Krankenhaus Buchholz - 3.BA

Reorganisation Pflege und Interdisziplinäre ZNA

PLANINHALT				
R 02.00.08 - Ärzte 3AP _ R-02.00.08a - Kaffeeneische				
PHASE (HOAI) 5	GEWERK Tischler	BAUTEIL BA3	OKFF	ACHSE / LAGE
ARCHITEKT reichardt+partner architekten Elbchaussee 93 D-22763 Hamburg T: +49 40 600809-60 F: +49 40 600809-66 kfh@reichardtpartner.de		BAUHERR KH Buchholz und Winsen gGmbH Steinbecker Str. 44 21244 Buchholz T: 04181 13-0 F: 04181 13-1055 info@krankenhaus-buchholz.de

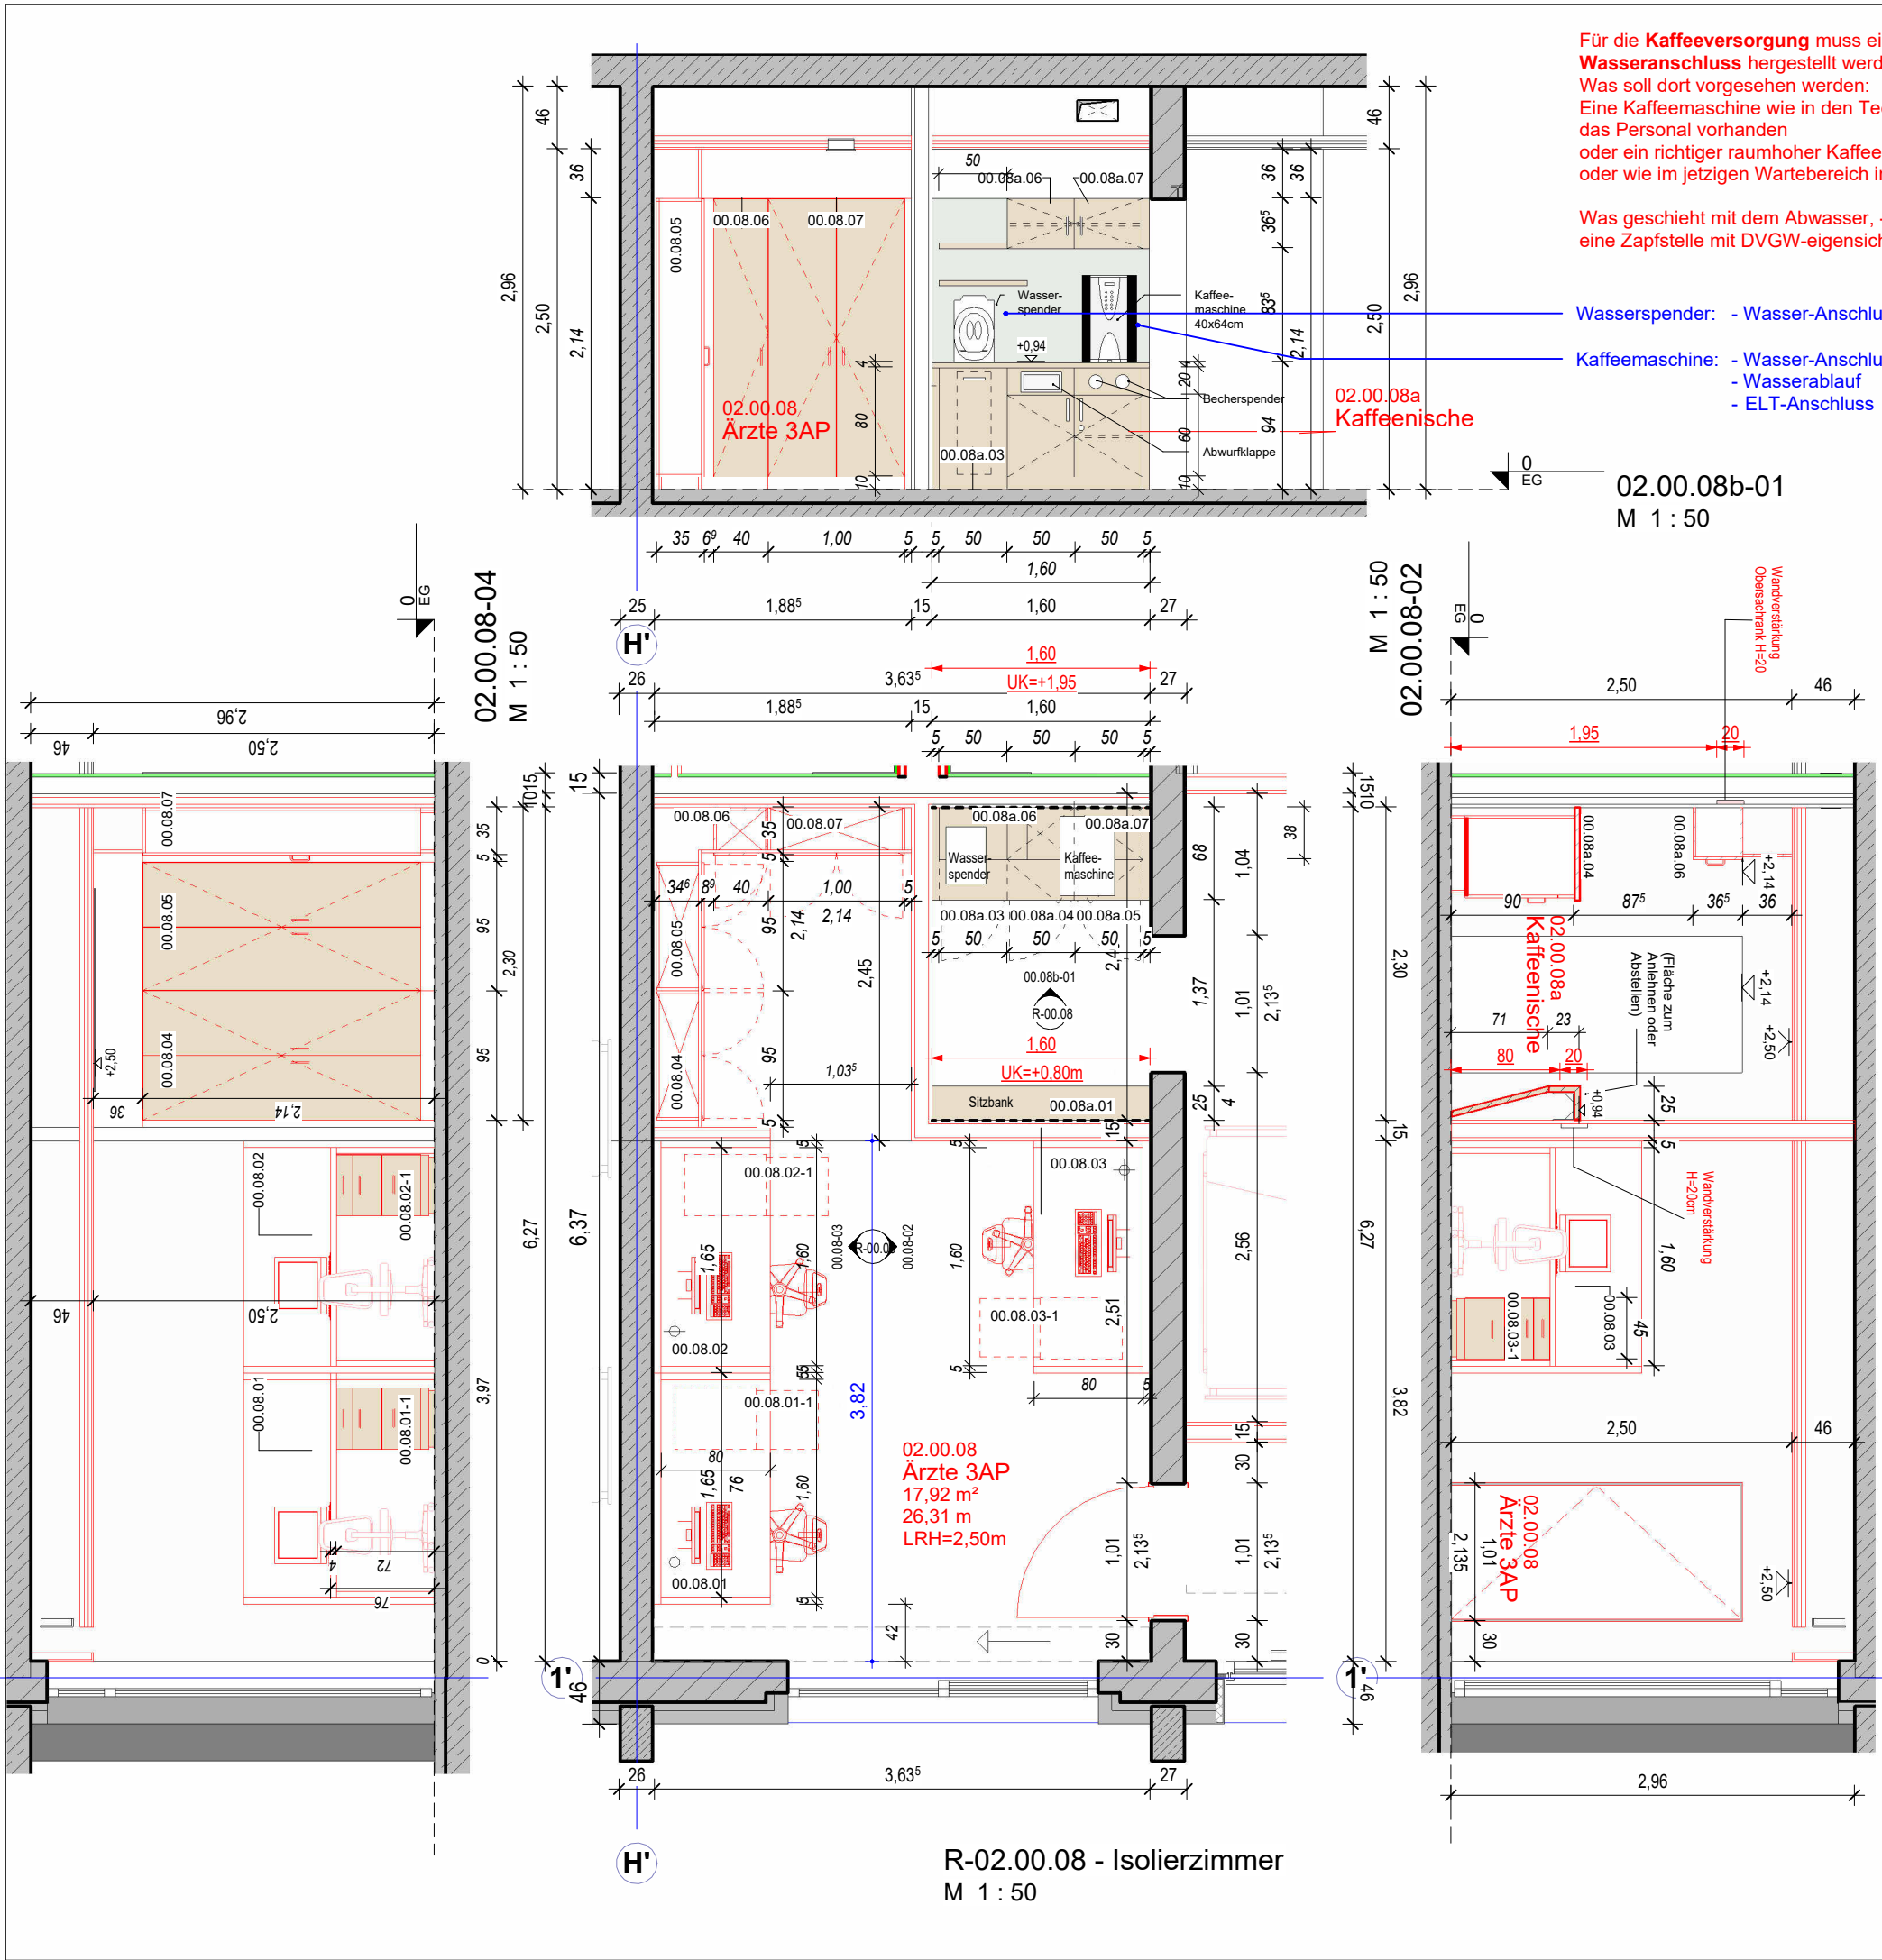
Für die **Kaffeerversorgung** muss ein **Wasseranschluss** hergestellt werden.
Was soll dort vorgesehen werden:
Eine Kaffeemaschine wie in den Teeküchen für das Personal vorhanden
oder ein richtiger raumhoher Kaffee-Automat
oder wie im jetzigen Wartebereich im EG?

Was geschieht mit dem Abwasser, - benötigen wir eine Zapfstelle mit DVGW-eigensicher Anlage?

Wasserspender: - Wasser-Anschluss

Kaffeemaschine: - Wasser-Anschluss
- Wasserablauf
- ELT-Anschluss

R-02.00.44 - Triage Liegende

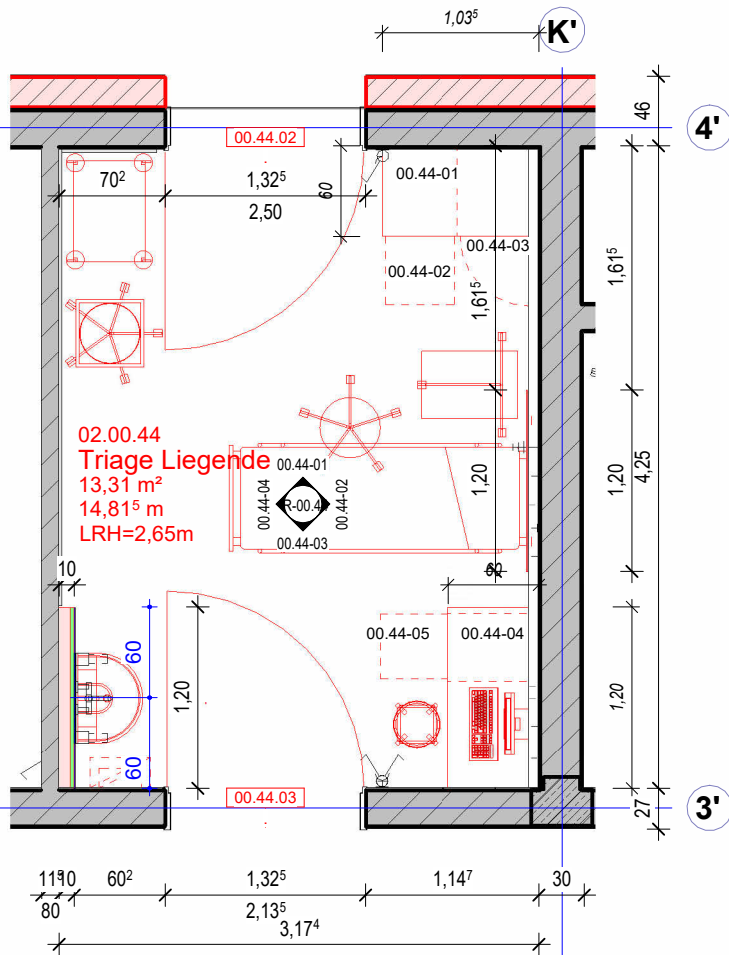
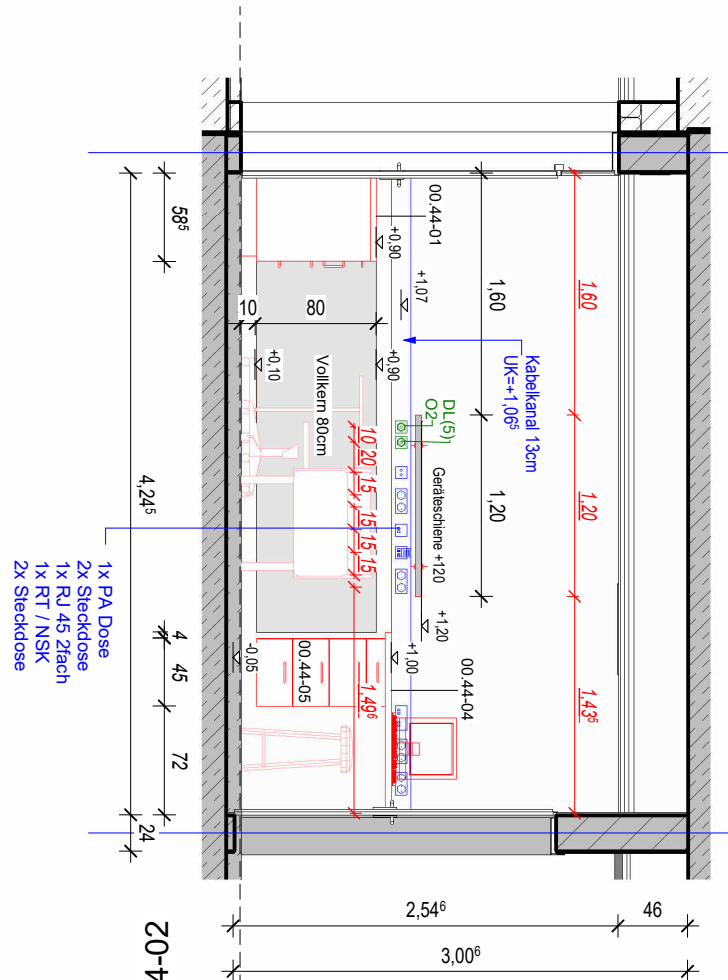
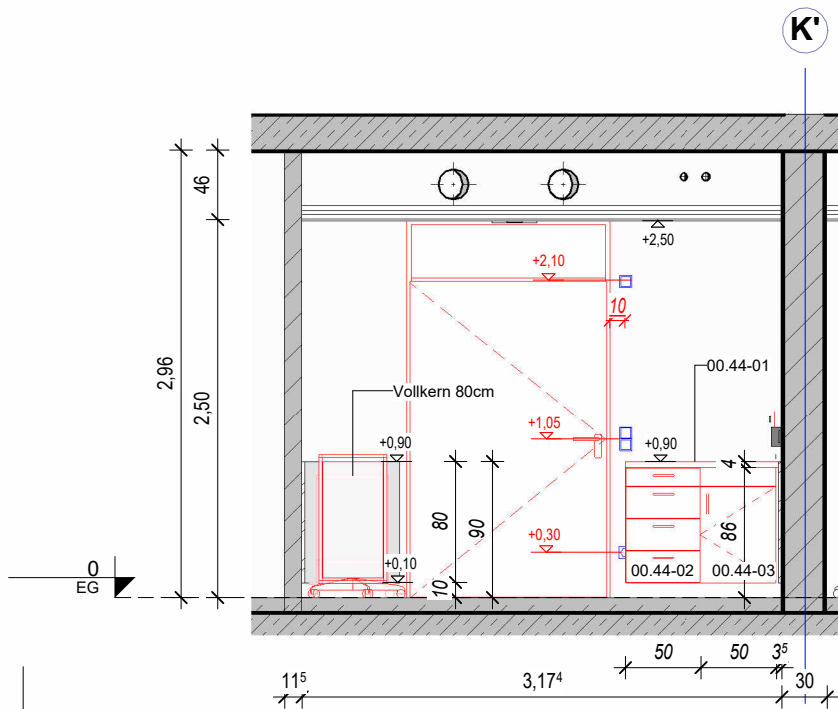
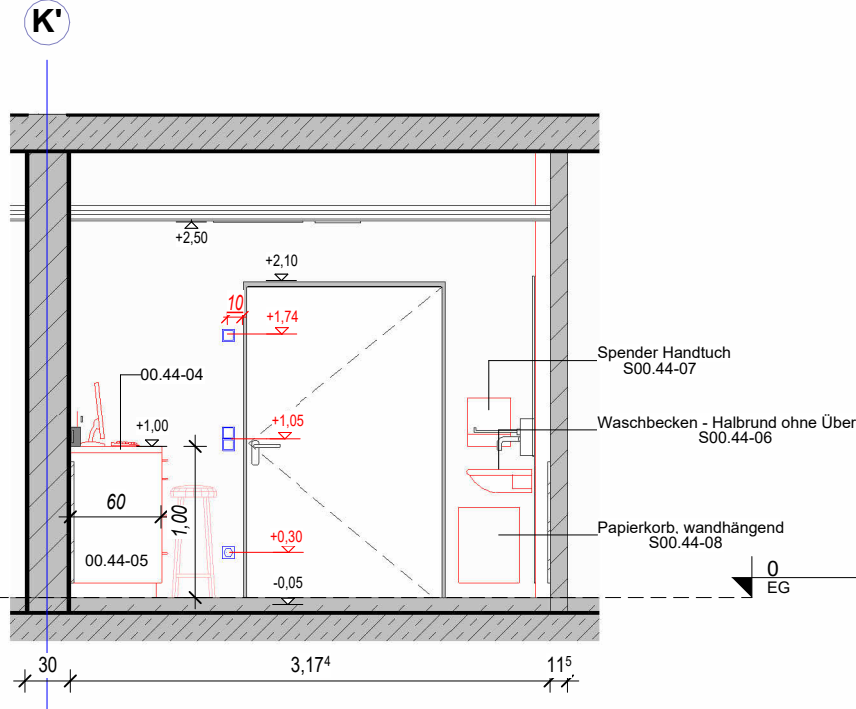
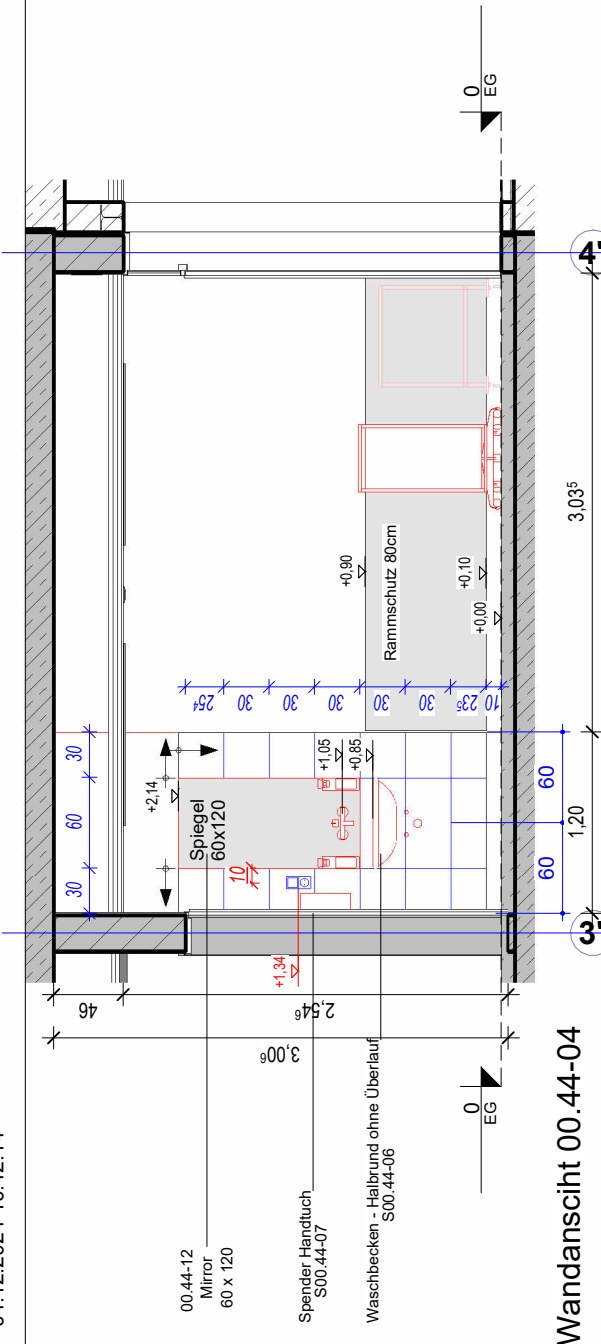
- Neue Decke : MF-Decke OWA?

- Absprache Geräteschiene und Wandversorgungseinheit???

Wandansicht 00.46-04

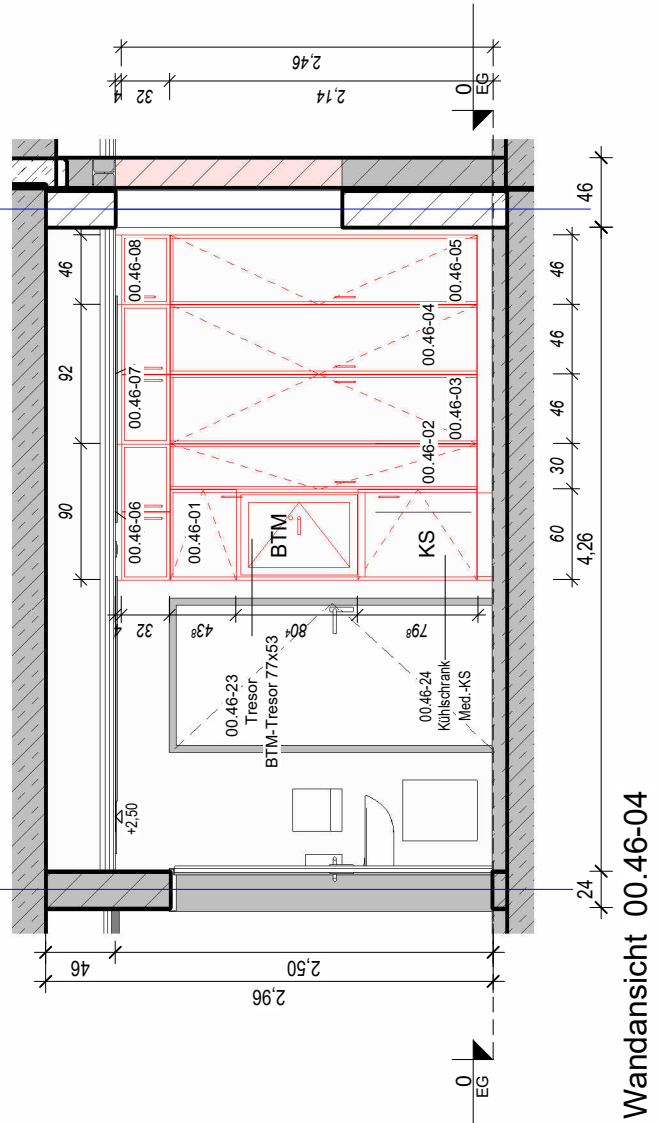
Achtung:
Bewegungsraum zwischen Schränken
und Arbeitstisch nur 73cm!
